**RIFACIMENTO INVASO SUL TORRENTE SESSERA IN SOSTITUZIONE
DELL'ESISTENTE PER IL SUPERAMENTO DELLE CRISI
IDRICHE RICORRENTI, IL MIGLIORAMENTO DELL'EFFICIENZA IDRICA
DEGLI INVASI ESISTENTI SUI TORRENTI RAVASANELLA ED OSTOLA,
LA VALORIZZAZIONE AMBIENTALE DEL COMPENSORIO**

INTEGRAZIONI VIA

FASCICOLO F 14
IMPATTO ACUSTICO

F 14 - IMPATTO ACUSTICO

Fig 1 Stralcio planimetrico ubicazione centrali Ostola 2 e Sesia 1

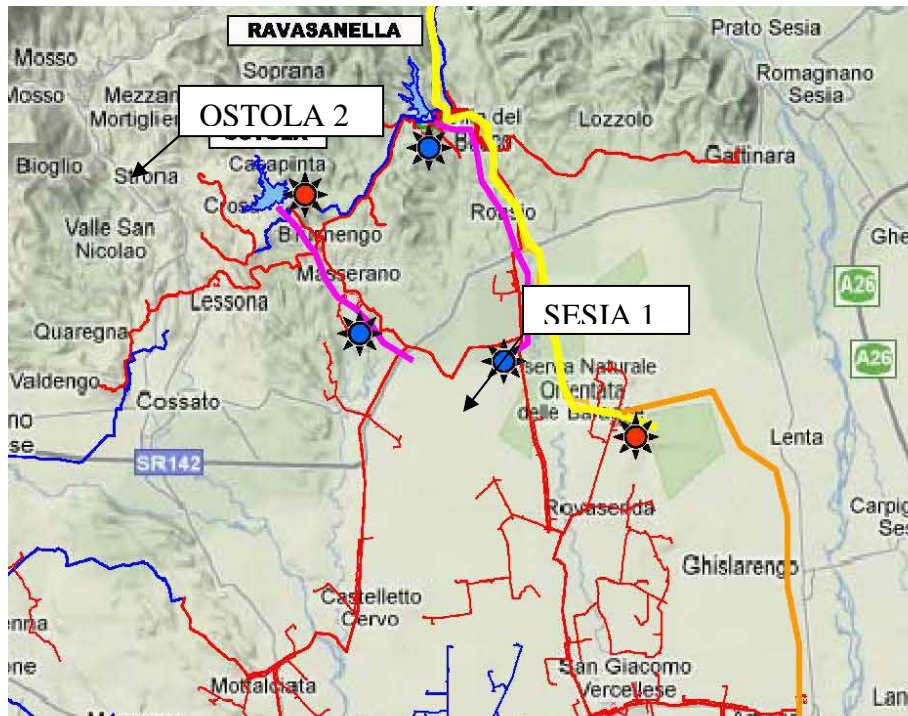
Integrare la Valutazione Previsionale di Impatto Acustico, da redigersi, ai sensi della normativa vigente, a firma di un tecnico abilitato competente in acustica, considerando:

- a. per la fase di esercizio le emissioni sonore prodotte dalle turbine e dagli altri elementi delle centrali idroelettriche in progetto;*

Le fonti di rumore in un impianto idroelettrico sono numerose: il moltiplicatore della turbina, la turbina stessa, il generatore, il trasformatore. La fonte maggiore è però di solito il gruppo idroelettrico e il moltiplicatore di giri.

Nel nostro caso il rumore all'interno dell'edificio di centrale è stato ridotto a valori dell'ordine dei 70÷75dB a pieno carico grazie ad una progettazione integrata ed attenta dell'intero sistema – gruppo idroelettrico, edificio e sistemi ausiliari.

Valori ridotti delle tolleranze di lavorazione degli ingranaggi, uso di materiali insonorizzanti nelle casse turbina, raffreddamento ad acqua anziché ad aria del generatore e una progettazione accurata degli ausiliari della centrale, insieme ad un “adeguato” isolamento acustico dell'edificio, (anche con previsione di vetrate nella sala turbine di adeguato spessore (almeno 12mm), con montaggio a perfetta tenuta d'aria, ed eliminando ogni possibile apertura) permetteranno di rendere il rumore molto basso e la presenza dell'impianto impercettibile dall'esterno nel rispetto dei limiti imposti dalle zonizzazioni acustiche Comunali interessate.

Di seguito si riporta la valutazione dei livelli di emissione sonora generati da tali centrali idroelettriche, attraverso calcoli e modellizzazioni.
